（仮称）福島飯舘風力発電事業
環境影響評価方法書
補足説明資料

令和5年11月

東急不動産株式会社

風力部会 補足説明資料 目 次

食物連鎖模式図

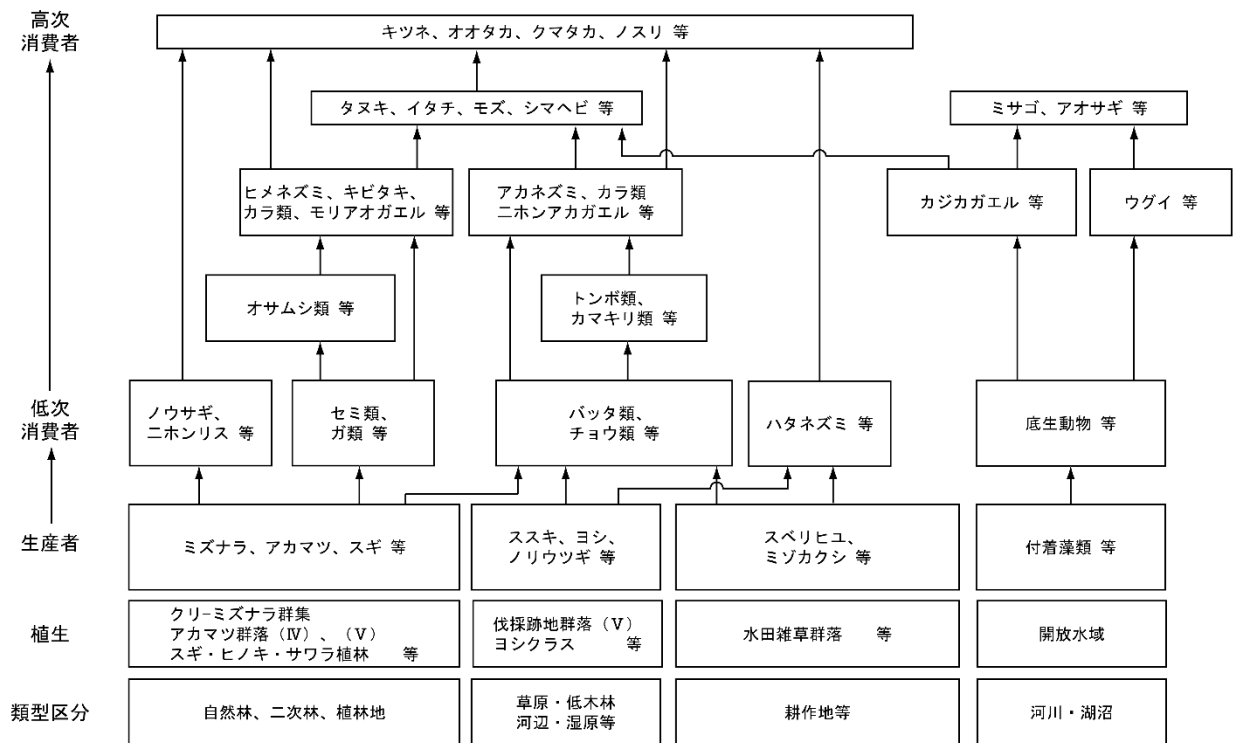
- ・低次消費者の「バッタ類、チョウ類 等」に森林からの矢印がないが、森林性の種もいると思うので矢印を引いておく必要はありませんか。
- ・生態系の典型性種としてタヌキが設定されている（p. 352）ので、本模式図にも入れておく方が良いでしょう。

ご指摘の点を踏まえ、食物連鎖模式図を修正いたしました。修正した食物連鎖模式図は以下のとおりです。

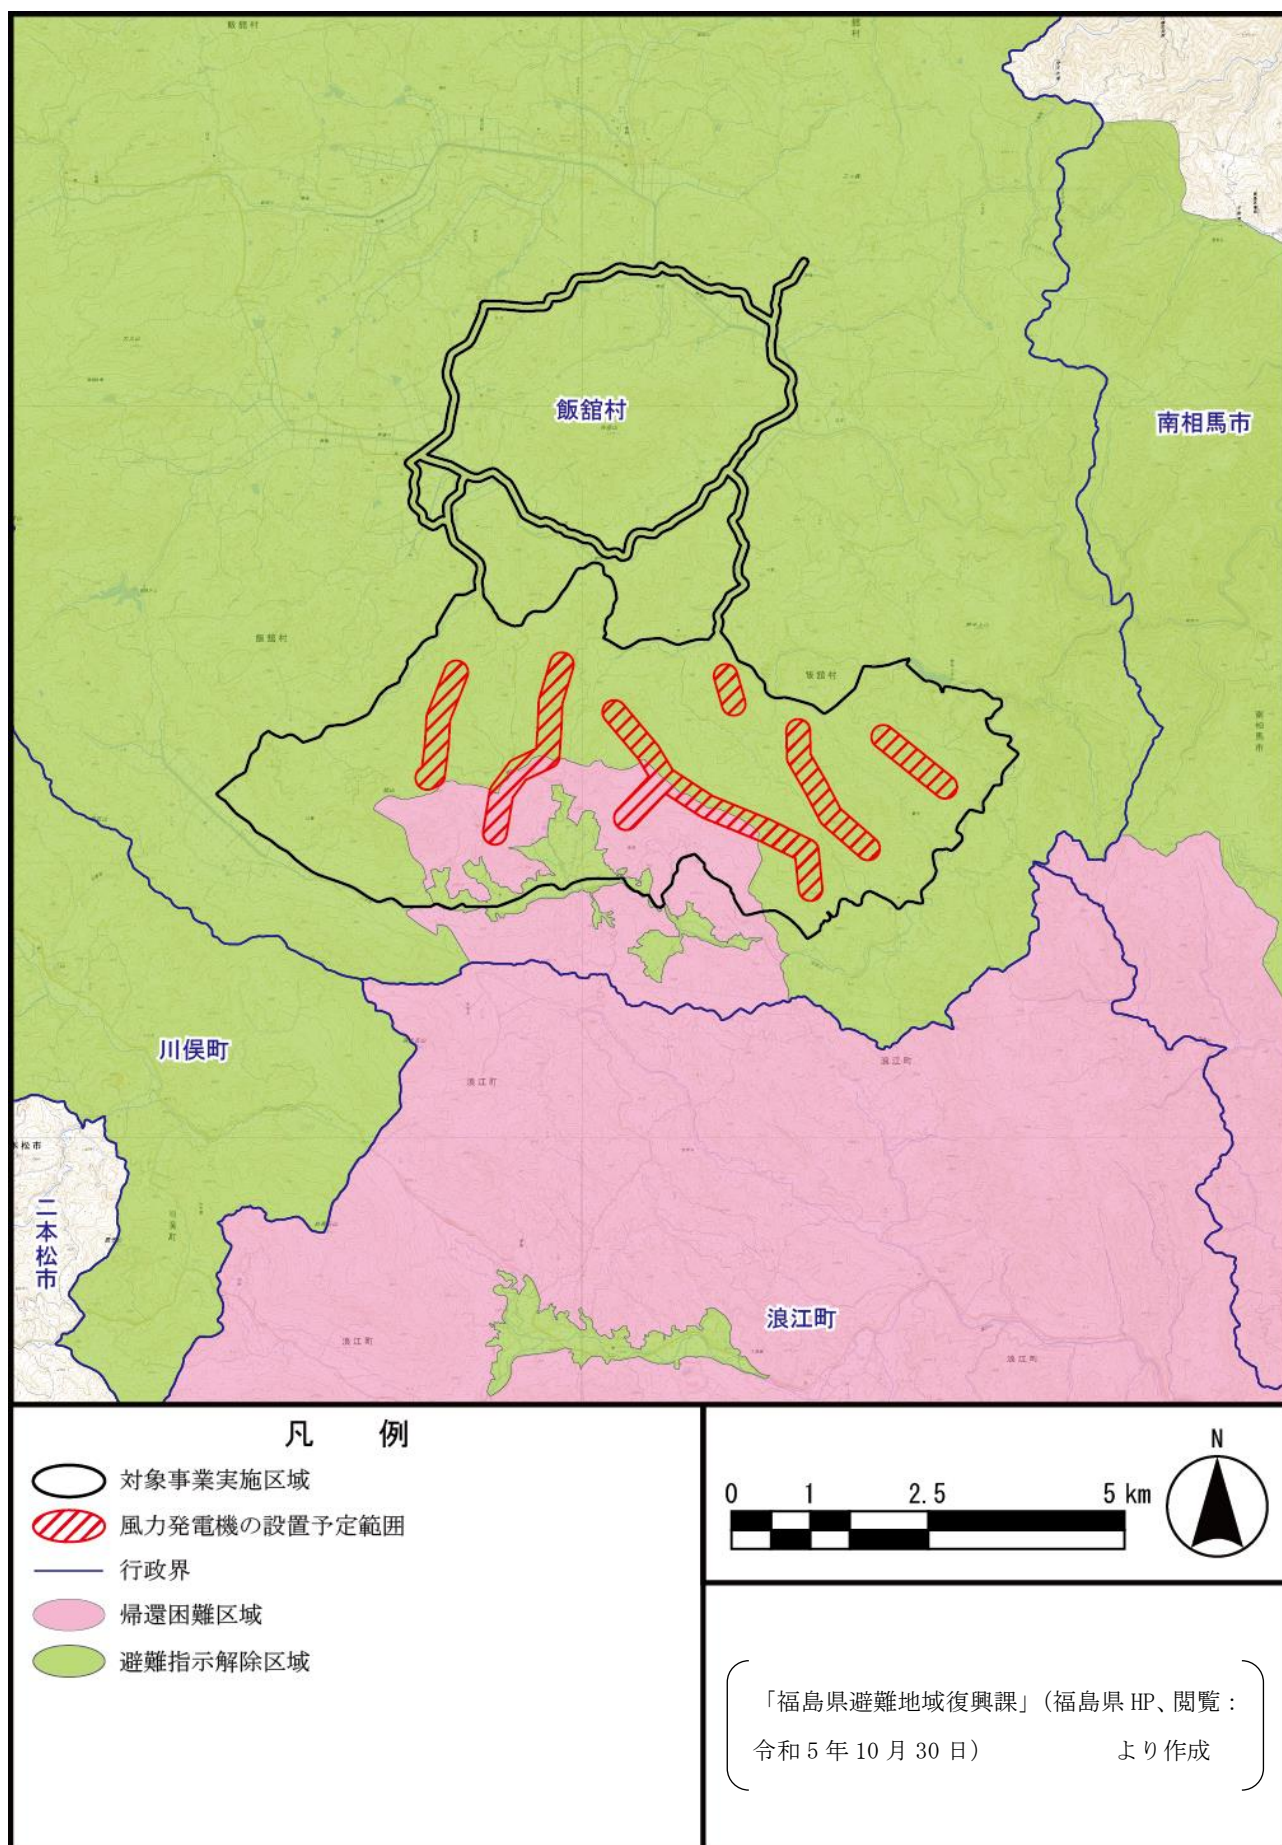
- ・図 3.2-5 に水道取水位置が図示されていますが、利用水の種類（表流水や地下水など）が分かるようにして下さい。
- ・水道事業の年間取水量（表 3.2-8）が示されていますが、この表と水道取水位置（図 3.2-5）の取水源との関係がわかり難いので、両者の関係を分かりやすく整理できませんか？

図 3.2-5 に示す田尻水源、花塚水源及び滝下水源はすべて飯舘村の飯舘簡易水道の水源であり、表流水を利用しています。

準備書以降において、凡例や注の記載によりわかりやすく整理できるよう、検討いたします。

避難指示区域図 (令和 5 年 5 月 1 日時点)

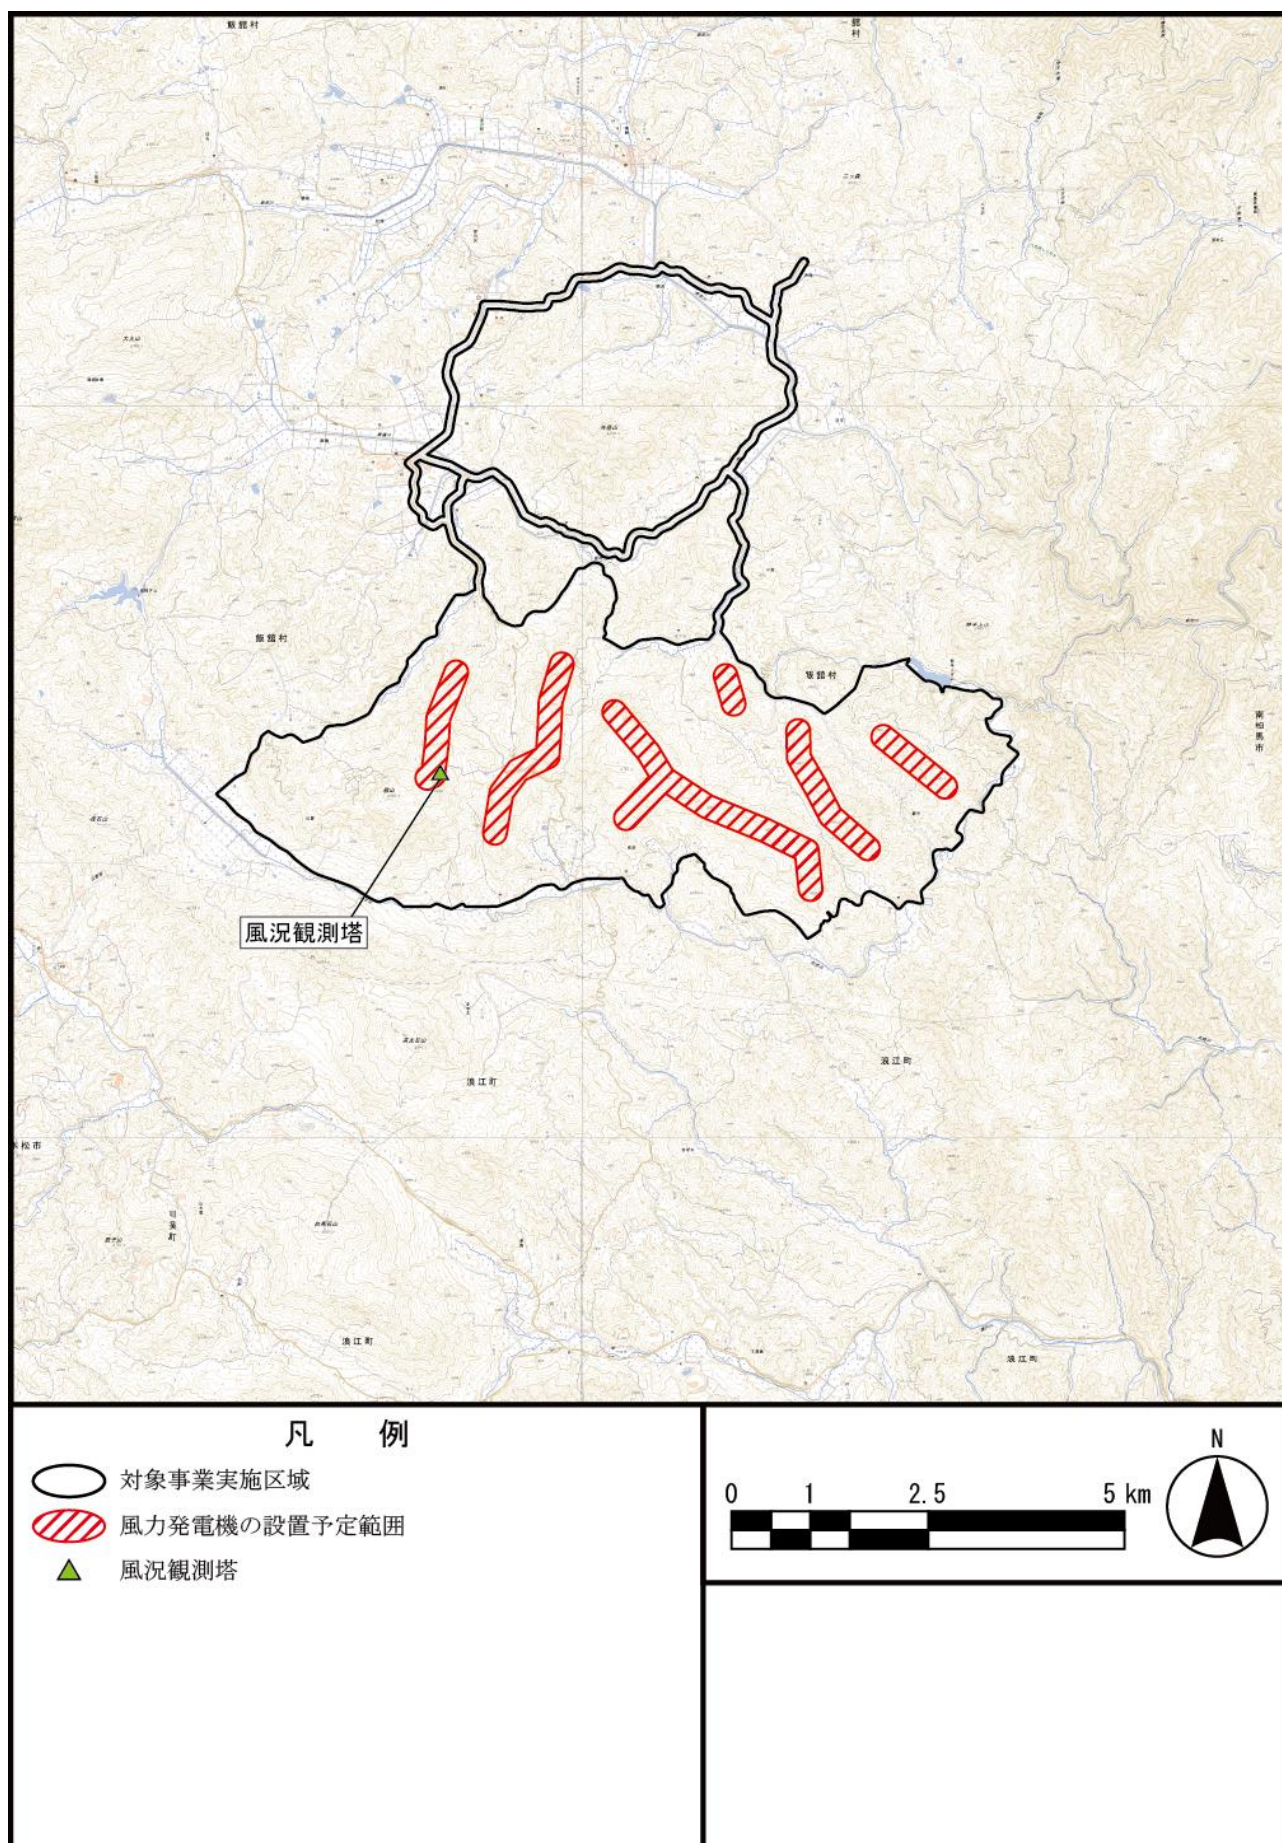
最新の避難指示区域（帰還困難区域等）と対象事業実施区域の関係を示す図を見せてください。

最新（令和5年5月1日時点）の避難指示区域は以下のとおりです。

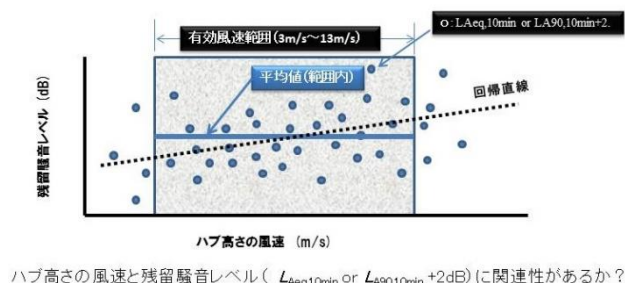
表 6.2-1(5)などの「環境騒音の状況」にて、残留騒音の算出には時間率騒音レベル（ $L_{A90} + 2\text{dB}$ ）を用いて下さい。また、残留騒音は、その地域性や季節性などで変化するため、準備書では、下の図を参考に、調査地点ごとの残留騒音とハブ高さ相当の風速との関係性も整理してもらいたいと考えます。

残留騒音の算出には時間率騒音レベル（ $L_{A90} + 2\text{dB}$ ）を用います。また、準備書では、調査地点ごとの残留騒音とハブ高さ相当の風速との関係性が分かるような図を作成いたします。

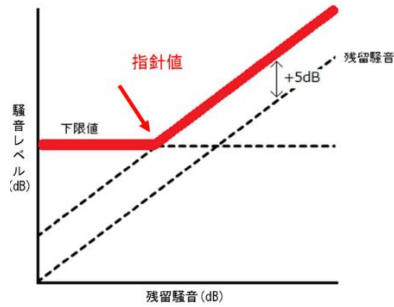
表 6.2-1(6)の「10. 評価の手法」にて、施設の稼働に伴う騒音評価について、「風力発電施設から発生する騒音に関する指針」に示される指針値との対応を検討する際は、下図のように整理するなど、住民にも分かり易い評価と説明に努めて下さい。

さらに、予測計算に用いた「風車騒音の各周波数の音響パワーレベル（設定した風速条件も含む）など」の前提条件も、準備書に必ず明記して下さい。他地区との累積評価についても、同様の対応をお願いします。

準備書では、施設の稼働に伴う騒音評価について、指針値との対応を検討する際は、住民にも分かりやすい説明になるよう図を作成いたします。予測計算に用いた「風車騒音の各周波数の音響パワーレベル（設定した風速条件も含む）など」の前提条件も準備書に記載いたします。

放射線の量（空間線量率）調査位置図

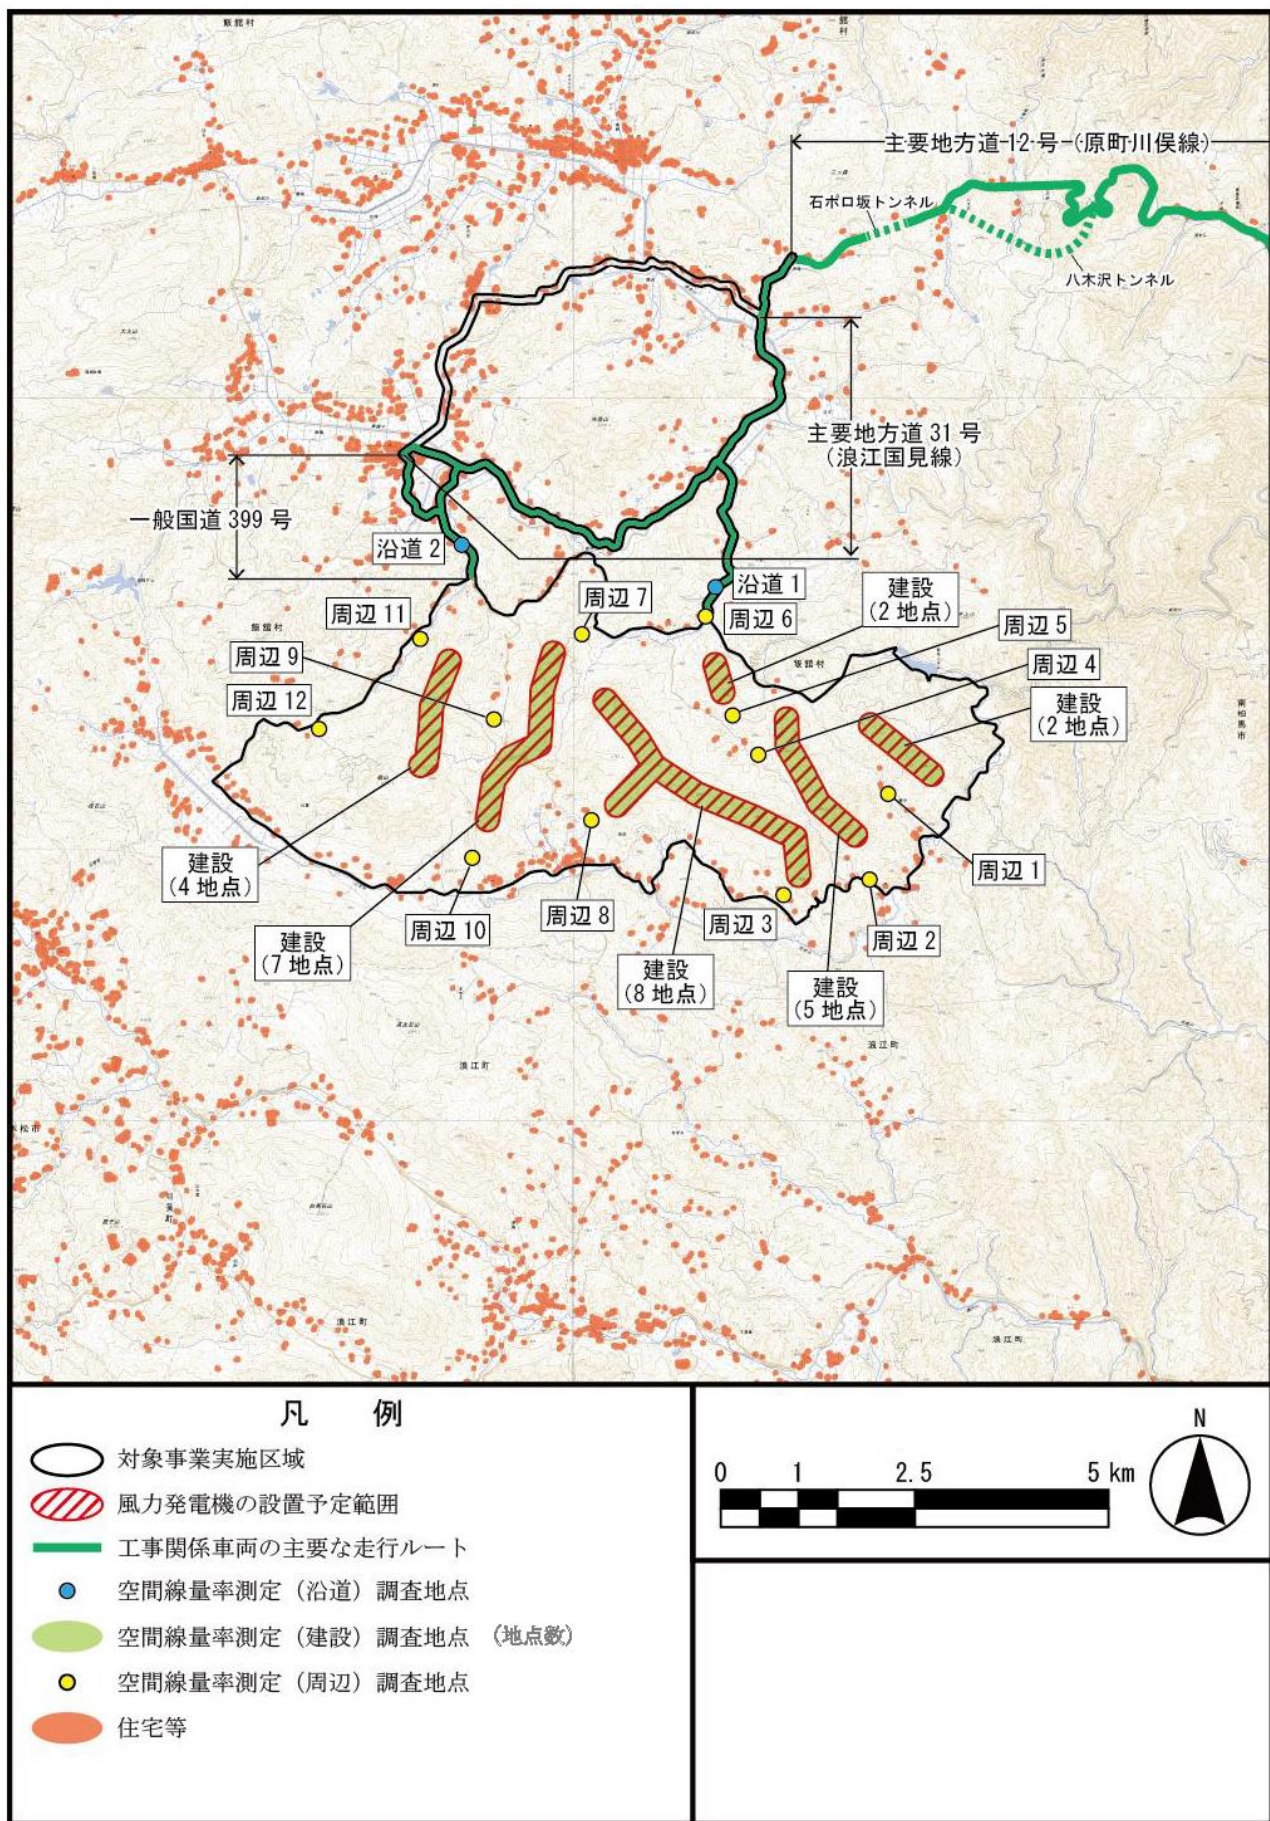
凡例の空間線量率測定（建設）調査地点（○地点）の○は何でしょうか。

凡例の空間線量率測定（建設）調査地点（○地点）の（ ）は調査地点数を表しています。凡例が分かりづらいことから、凡例 「空間線量率測定（建設）調査地点（地点数）」に修正いたします。修正後の凡例は以下のとおりです。
